# Коррекция аппаратной части бортовых компьютеров Multitronics C-570 / CL-570, разъем OBD-2

информационный бюллетень для региональных дилеров

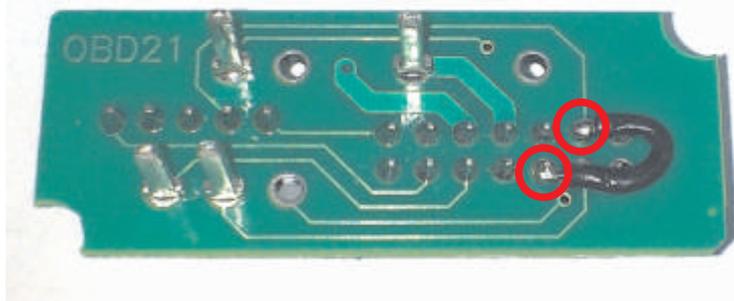
**Цель коррекции:** корректная работа функции “Габариты / Газ”, “Осциллограф” на приборах, оснащенных разъемом OBD-2 без маркировочного стикера.

**Объект коррекции:** разъем OBD-2.

**Шаг 1.**  
Разорвать указанную дорожку

**Шаг 2.**  
Установить перемычку между  
указанными точками
